泊発電所の火山影響評価に関するコメント回答

平成25年12月18日
北海道電力株式会社

1. 洞爺カルデラの火砕流の影響について…………… P.4
2. 羊蹄山及びニセコ・雷電火山群の溶岩流の影響について…………… P.13
3. 羊蹄山, ニセコ・雷電火山群及び狩場山の火山泥流の影響について…………… P.26
4. 羊蹄山の降下火砕物の影響について…………… P.32
5. 敷地における火山灰について…………… P.39

1.1 火砕流シミュレーション

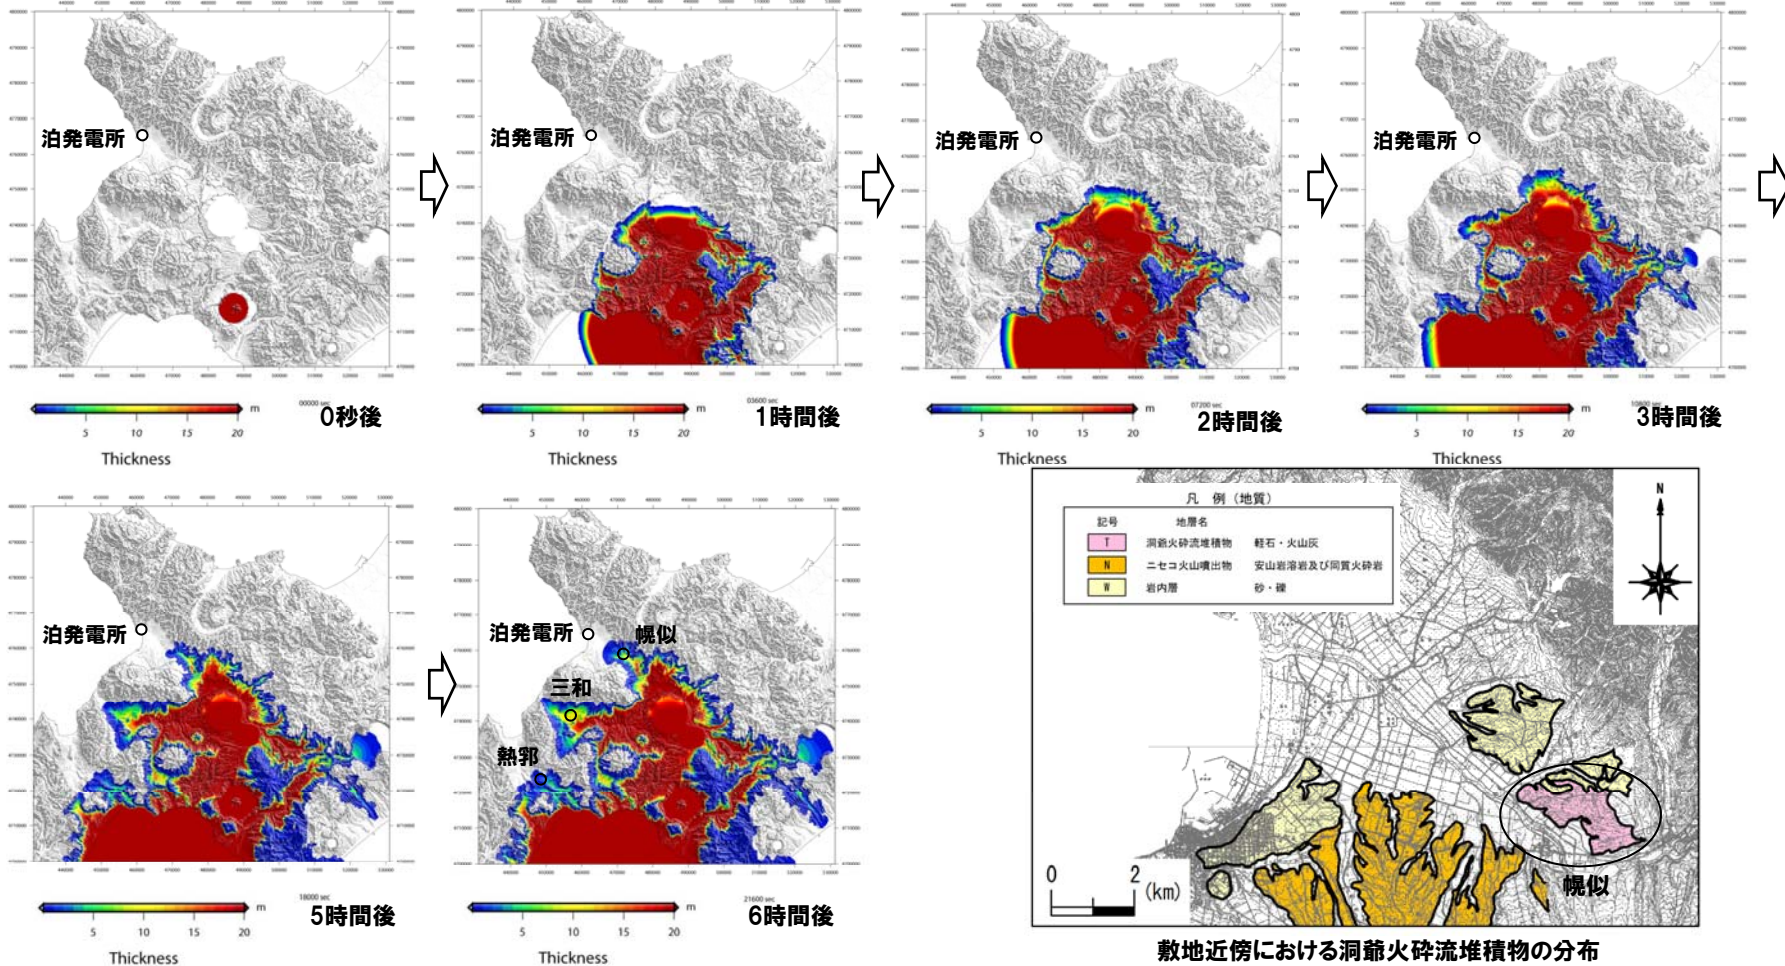
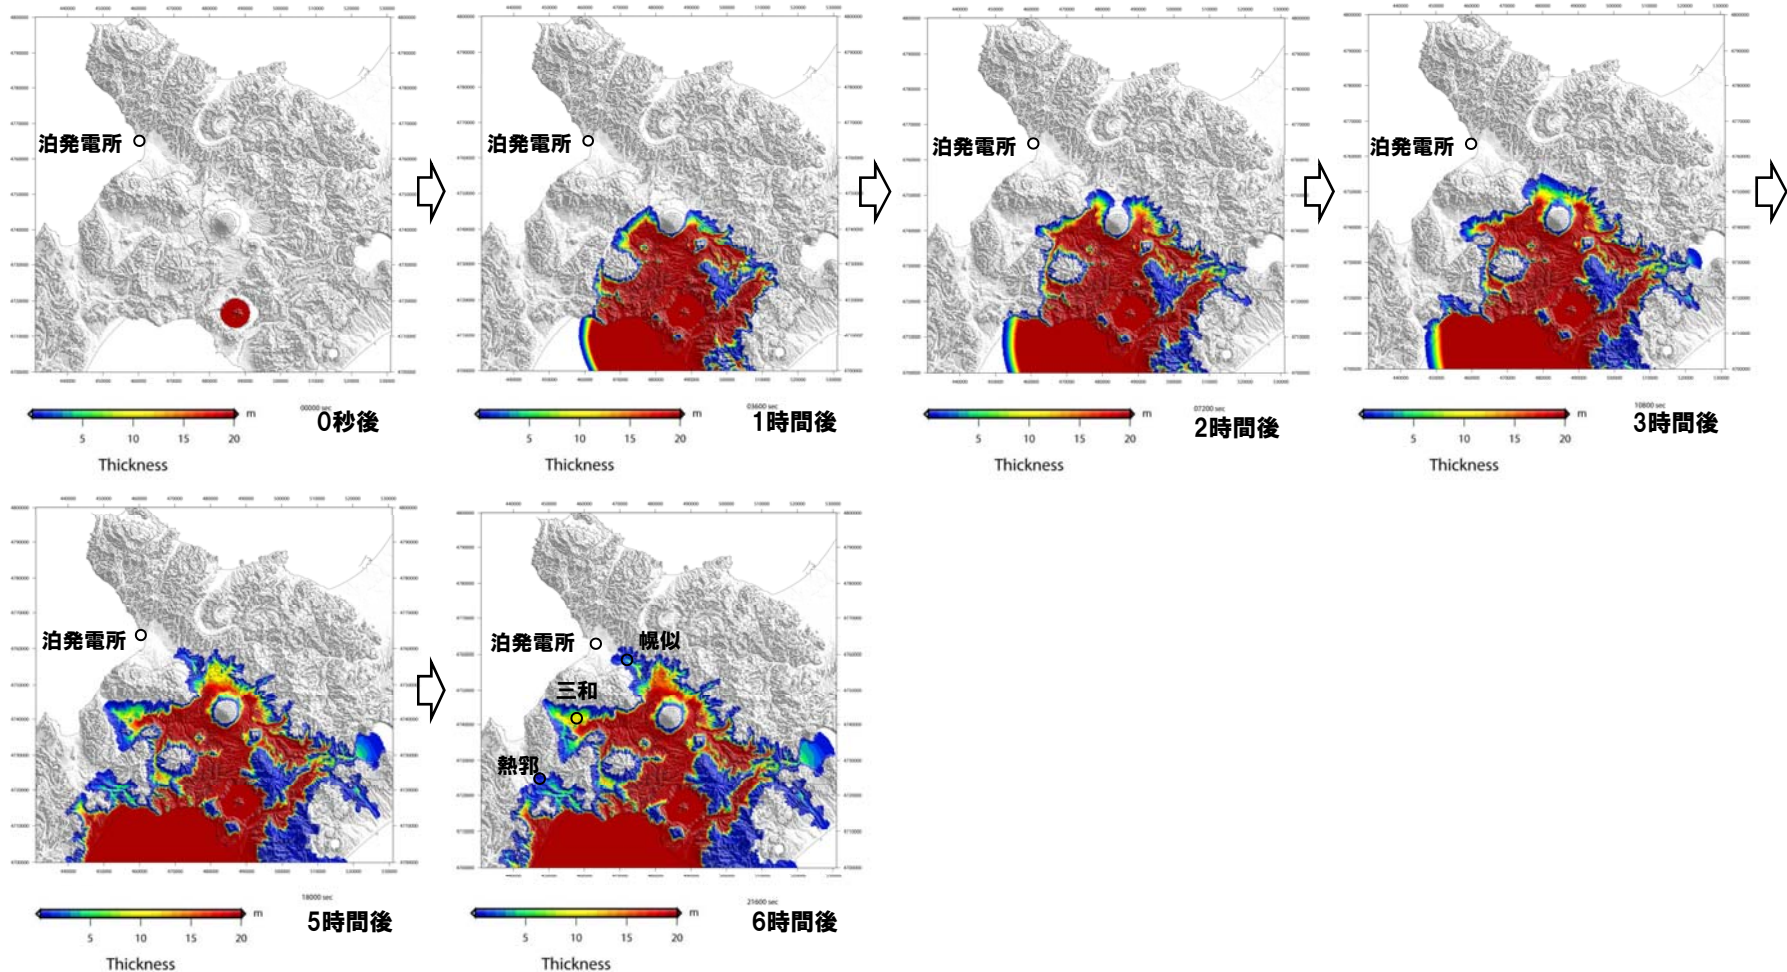
No.	指摘事項
1	<p>噴火したときの火山噴出物の影響を現在の地形を反映した検討を行うこととした指摘については、洞爺カルデラも対象とすること。</p> <p>洞爺カルデラについては、既往最大規模の噴火を考慮した際の影響を確認するため、現在の地形で火砕流のシミュレーションを実施すること。</p>

- 洞爺カルデラについて、約11万年前の既往最大規模の噴火を想定し、現在の地形を考慮した火砕流シミュレーションを実施した。
- 解析ソフトはTITAN2Dを使用した。
- 噴出量については、 100km^3 (VEI6相当)と設定した。

- 約11万年前の既往最大規模の噴火時に、羊蹄山、尻別岳がないことを考慮した地形で検証計算を行った。
- 以下の事項が確認され、洞爺火砕流の分布が概ね再現できていると判断されることから、パラメータを設定した。
 - ・共和町幌似における洞爺火砕流堆積物の分布及び層厚が概ね整合する。
 - ・当社地表地質踏査より、黒松内町熱郭及び蘭越町三和において洞爺火砕流堆積物を確認していることと整合する。

○洞爺カルデラにおける既往最大規模の噴火による火砕流は、敷地に到達しない結果となった。

**既往最大規模の噴火を考慮しても、
火砕流が敷地に影響を及ぼす可能性は十分小さいと評価される。**

シミュレーション結果(羊蹄山)

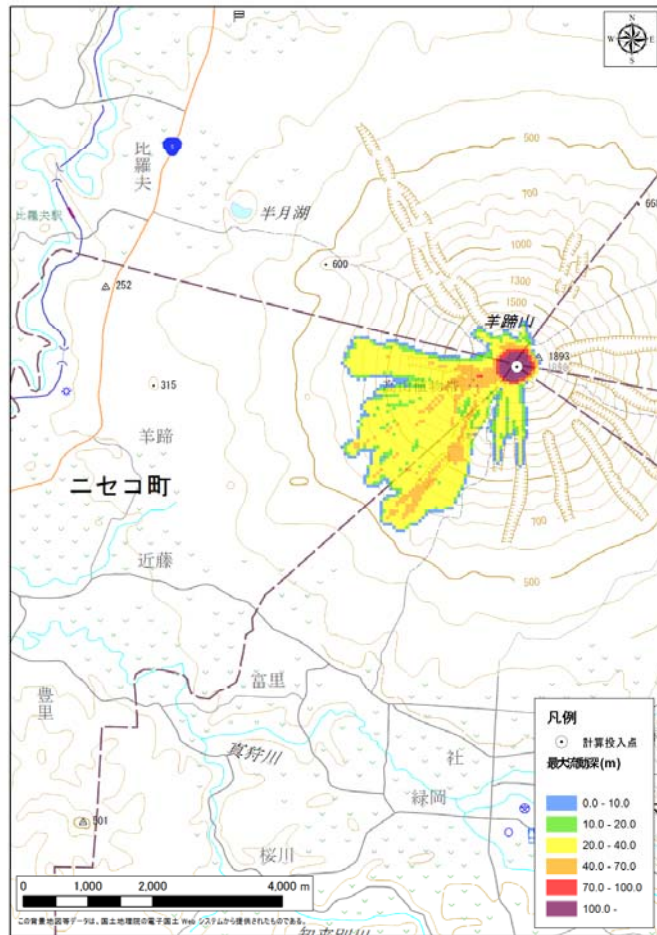
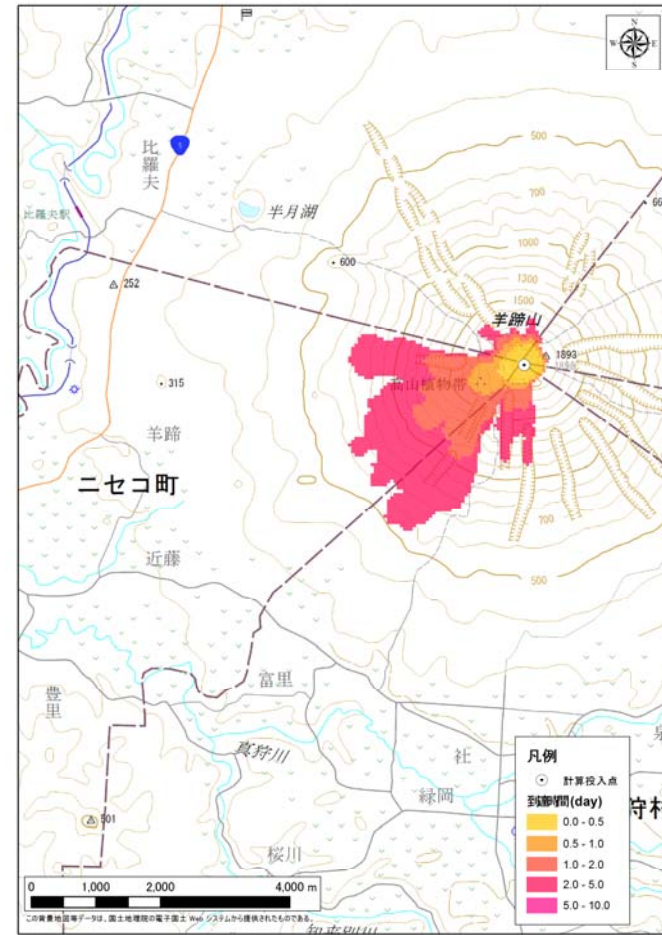
No.	指摘事項
2	ニセコ・雷電火山群, 羊蹄山については, 噴火したときの火山噴出物の影響について, 現在の地形を反映した検討を行うこと。

- 羊蹄山について、現在の地形を反映した溶岩流シミュレーションを実施した。
- 解析ソフトはJ-SASを使用した。
- シミュレーションに当たっては、以下の事項を考慮した。
 - ・溶岩流噴出量については、文献に基づき、 0.18km^3 と設定した。
 - ・パラメータについては、当該火山は安山岩質であることから、同様に安山岩質の火山である桜島の溶岩流シミュレーション実績(大原ほか(1990), 家田ほか(2009)等)を参考として設定した。

○羊蹄山山頂から噴出した溶岩は、主に西～南方向に流下し、分布範囲は山体付近に限定される。

羊蹄山(C24)の火山地質図(産総研(2013)に一部加筆)

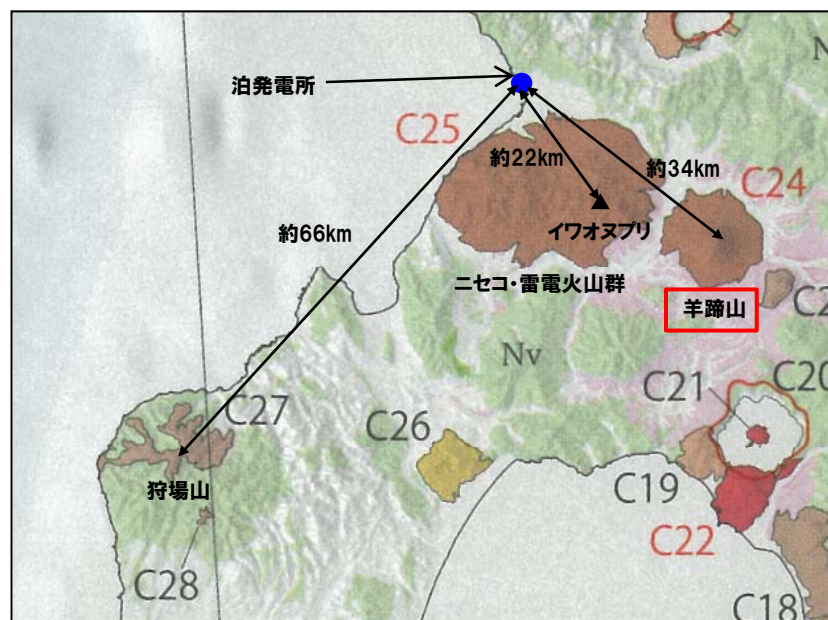
No.	指摘事項
3	ニセコ・雷電火山群，羊蹄山，狩場山については，泥流や土石流の敷地への影響や取水への影響を検討すること。

- 羊蹄山は、以下のことから、大規模な火山泥流が発生する可能性は小さいと判断される。
- ・活動様式：羊蹄山は、安山岩の溶岩流を主体とする活動であり、その分布は山体近傍に限定される(小嶋ほか編(2003)等)。
 - ・近年の活動：羊蹄山の最新の活動は、山頂近傍の北山火口群における約2,500年前の小規模な噴火とされており、現在は活動休止期にあるとされている(勝井ほか(2007)等)。
 - ・その他：溶岩流シミュレーション結果は、溶岩流は主に西～南方向に流下し、分布範囲は山体付近に限定される。

シミュレーション結果

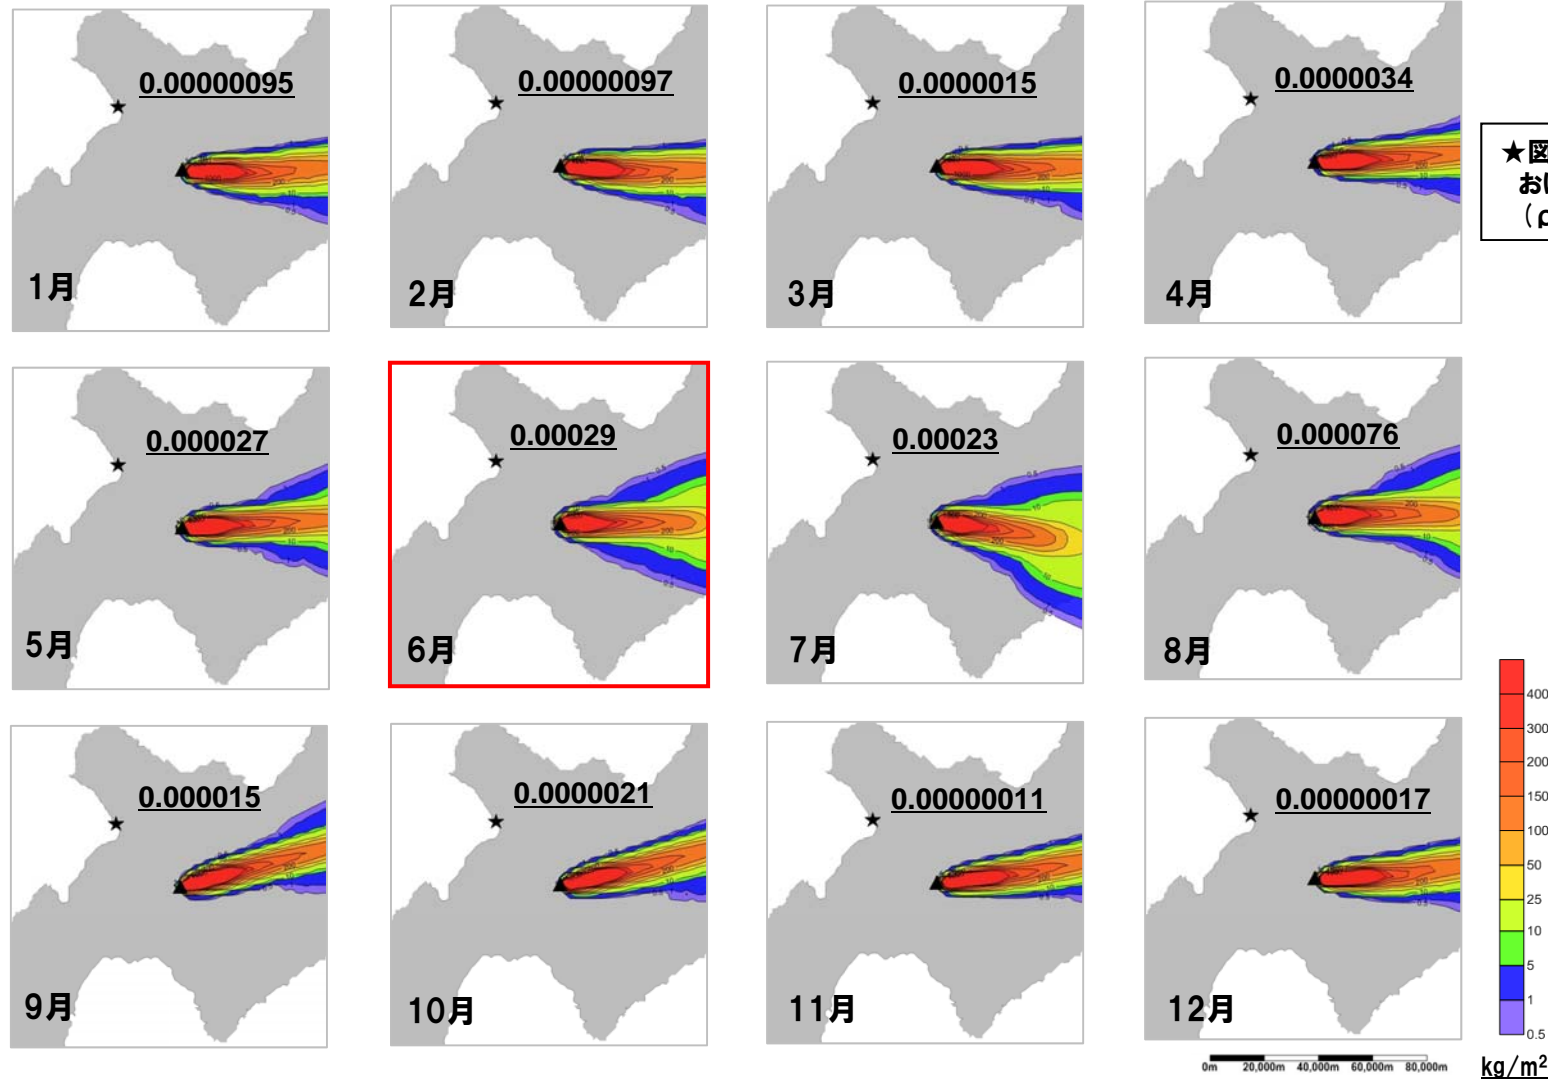
No.	指摘事項
4	<p>サイトから比較的近距离にある羊蹄山が噴火した場合に想定されるサイト内の火山性碎屑物の降灰層厚についてシミュレーションを行うこと。</p> <p>羊蹄山については、噴火したときの降下火砕物について、季節的な偏西風の変動の影響も考慮した降灰シミュレーションを実施し、敷地への影響を確認すること。</p>

- 羊蹄山について、降下火砕物シミュレーションを実施した。
- 解析ソフトはTEPHRA2を使用した。
- シミュレーションに当たっては、以下の事項を考慮した。
 - ・噴出物量については、既往最大規模の羊蹄第一火山灰(Yo.Ps-1)を想定した。
 - ・季節的な偏西風の変動の影響を考慮し、各月における過去30年間分の平均風向・風速データを用いた。

○敷地においては6月の降下量が最大となり、層厚0.00029mm程度となった。

- ・羊蹄山について、降下火砕物シミュレーションを実施した。
- ・羊蹄山から噴出した降下火砕物は、敷地において層厚0.00029mm程度となった。
- ・敷地における火山灰の層厚は、敷地内で確認された火山灰質シルトの層厚40cmと評価しており、シミュレーション結果を踏まえても、十分保守的な値であると判断される。

粒度試験結果

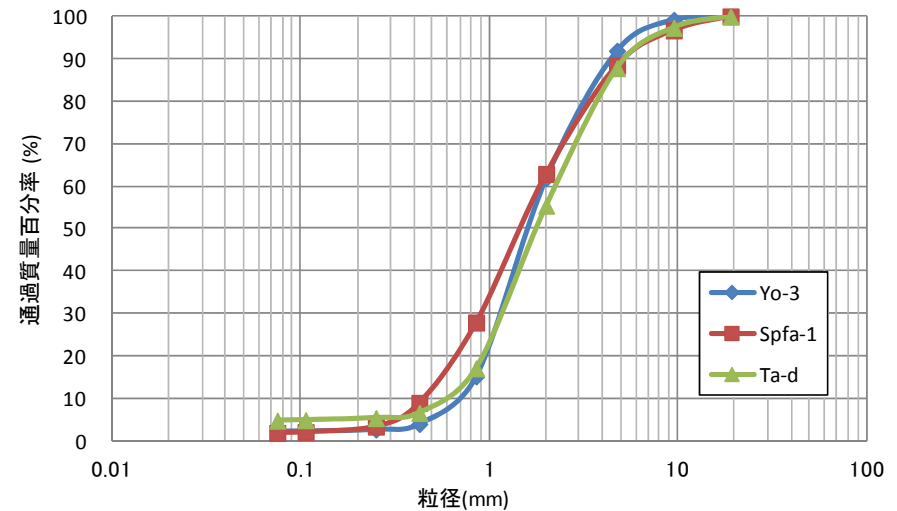
No.	指摘事項
5	火山灰の密度，粒度分布の設定は，周辺の火山灰の実測データに基づいて行うこと。

○粒度試験結果より，粒径は以下の数値を設定した。

・粒径：0.4~5mm (D₁₀-D₉₀)
